名称	SOU オプションアイテム	図面名称	SOU 配管カバー	 株式会社 ライセツト	SCALE	1/5 (A3)	DATA	2023.10.27	CHECKED	DRAWING	1.0	SHEET NO.	trap cover_R2
----	---------------	------	-----------	---	-------	----------	------	------------	---------	---------	-----	-----------	---------------

平面図

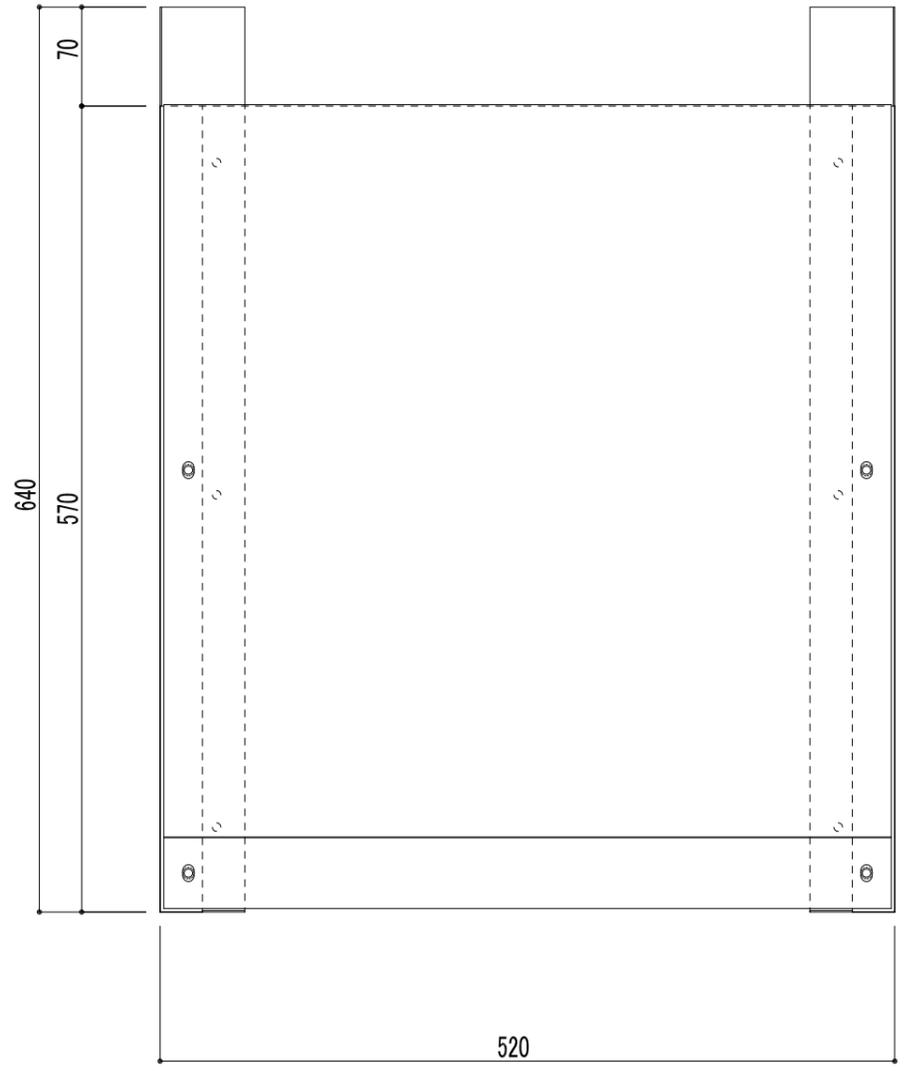
R1	2023.09.29	幅を540→520に変更
R2	2023.10.27	給排水可能範囲を追記
